Lillestrøm, 30.11.2023

Glomma Kraftproduksjon AS
Brogata 7
2000 Lillestrøm
Tlf. 63 82 33 00

Kommentarer til krav om vilkårsrevisjon for Funnefoss kraftverk

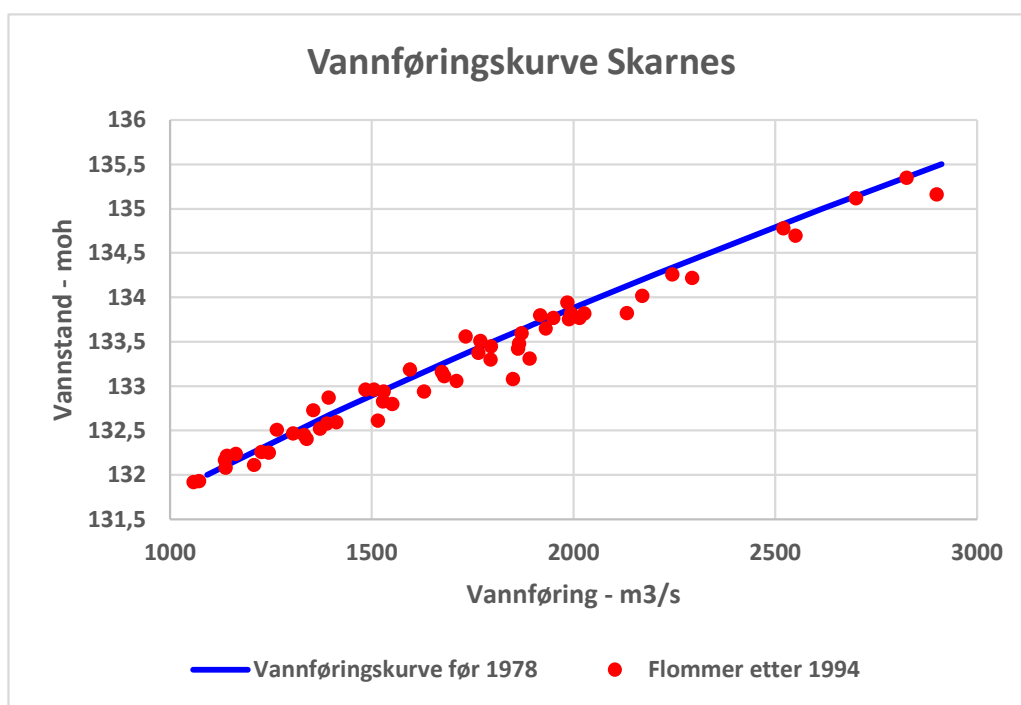
«Det er usikkert om kurve 5 representerer de naturlige forhold da det bare finnes data fra en stor skadeflom i 1995). Indikasjoner på at sedimenttransport og stabilitet i elvebreddene langs Glomma, Oppstadåa og Vesleåa har blitt endret etter at kraftverket kom i drift.

Figur 1 viser observerte flomvannstander etter 1994 sett opp mot vannføringskurven før kraftverket kom i drift (H.C. Udnæs).

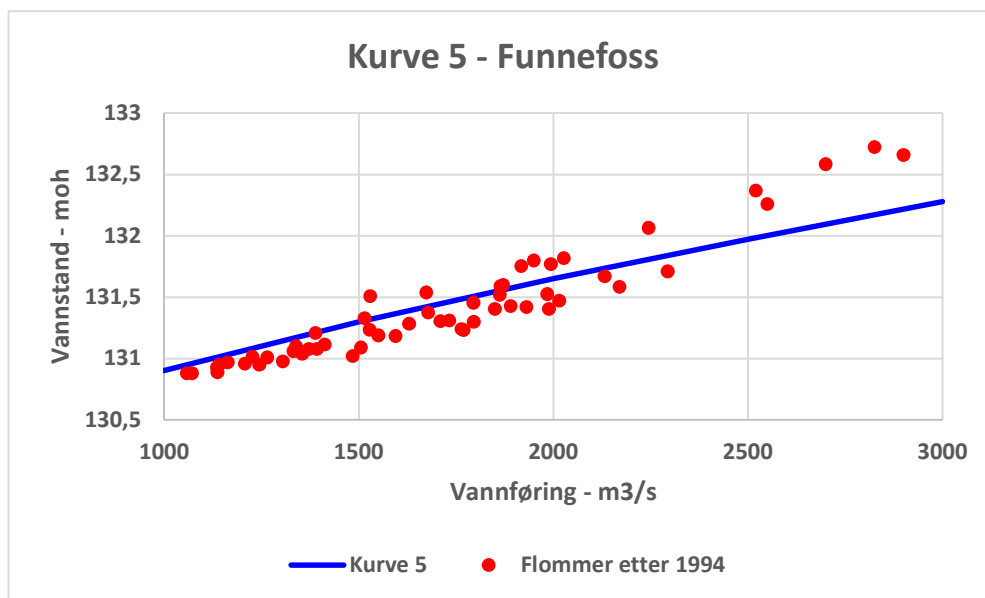
Kommunen ber om at det blir utredet hvordan kraftverket best kan driftes både under normale vannstandsforhold og flomforhold for å unngå negative virkninger oppstrøms. Er vannstanden ved Skarnes og Oppstadåa helt uavhengig av vannstanden ved Funnefoss under en skadeflom?»

Vannstanden ved Skarnes og Oppstadåa er naturlig forbundet med vannstanden ved Funnefoss under flom, men det er ikke dokumentert at flomvannstander ved Skarnes og Oppstadåa har økt etter at Funnefoss kraftverk ble bygget. Tvert imot konkluderes det i NVE-rapport *Vurdering av vannstand/vannføring ved Funnefoss kraftverk i Glomma, Akershus (2000)* med at vannstand/vannføringsforhold ikke er endret som følge av kraftverk/dam. Konklusjonen baserer seg på at vannføringskurven for Glomma ved Skarnes, som ble konstruert på bakgrunn av vannføringsmålinger på begynnelsen av 1900-tallet, ikke har endret seg etter at Funnefoss kraftverk ble satt i drift.

Vi viser for øvrig til det hydrologiske grunnlaget i NVE-rapport 2000 som viser til historiske data. I rapporten er det gjengitt gjeldende vannføringskurve for Skarnes før 1978, som er basert på historiske vannføringsmålinger tidlig på 1900-tallet. Kurven beskriver dermed forholdene før Funnefoss kraftverk kom i drift i 1975. I figur 1 er denne kurven sammenstilt med observert vannstand og registrert vannføring på de største flommene etter 1994 (1995, 2013, 2014, 2018 og 2023). Sammenstillingen tilsier at forholdet mellom vannstand og vannføring ved Skarnes ikke har endret seg i flomsituasjoner etter at Funnefoss kraftverk ble satt i drift.
